בית ספר המגינים

מבדקי בטיחות מנהל חינוך

סיכום מבדק שנתי

גדר היקפית חצר

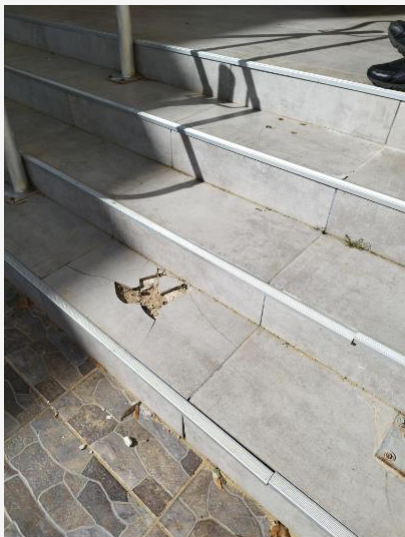
15/3/2024 8:45	3.11	ארגון החצר	החצר תאורגן באופן שיבטיח בטיחות מרבית בעת תנועה ופעילות של תלמידים.	1	חצר	איזור כניסה-אבנים משתלבות התרוממו ומבנה בטון מסביב לעץ סדוק, דשא סינטטי איכותי מקופל חול ואבנים מפוזרת, סכנת נפילה לילדים במרוצתם / לכידת אצבעות איזור מגרש כדורגל צד ימין - קיימים שני מוקדים מתחת
-------------------	------	------------	--	---	-----	---

לגדר בהם יש
מרווח של 50 ס"מ
סכנת יציאת ילד
ללא פיקוח גדר לא
יציבה בבדיקה
פיזית איזור מגרש
כדורגל צד שמאל -
נזק לרחבת אבנים
משתלבות אבנים
מתנדנדת/ חסרות
ובולטות סכנת
נפילה עמודי
הצללה מונחים
באיזור פעילות
תלמידים

נמצאו מרווחים של
12.5-16 ס"מ
בגדר חשש ללכידת
ראש

גדר סורגים יש
לייצב בבסיס
בטון. הסורגים
יהיו אנכיים,
במרווחים של לא
יותר מ- 10 ס"מ
בין מוטות סמוכים
ובחוזק הדרוש
למניעת כיפופם.

מקלט

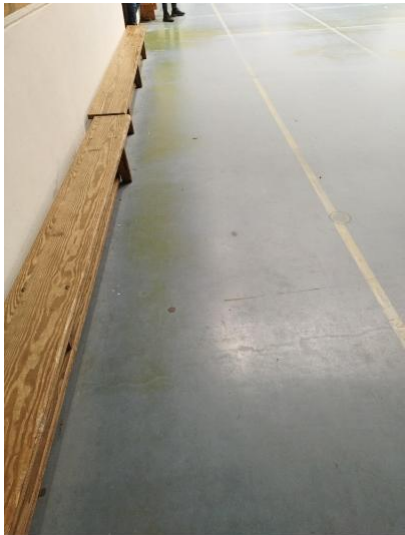
חסר תפס-
להחזקת הדלת
במצב פתוח בכול
הדלתות, מגני
אצבעות חסרים. -
נמצא אלמנט בולט
על דלת מקלט לא
שייך למנגנון
. כולשהו

הדלתות תצוידנה
1 באבזר או
באבזרים לצורך
המטרות הבאות:
א. מגן אצבעות
בשני צידי הצירים
באזורים שבהם
יש אפשרות
להילכדות
אצבעות. ב.
האטת אגף
הדלת במהלך
סגירתו. ג. מעצור
דלת במצב
פתוח. האבזר
יותקן בקיר,
בגובה אגף הדלת
ולא ברצפה. ד.
במקלט ובמרחב
מוגן יש להתקין
מגן אצבעות
ואלמנט קיבוע
שיותאם לדלת.
ה. בדלתות קלות
של שירותים
נדרשת הגנה
מתאימה.
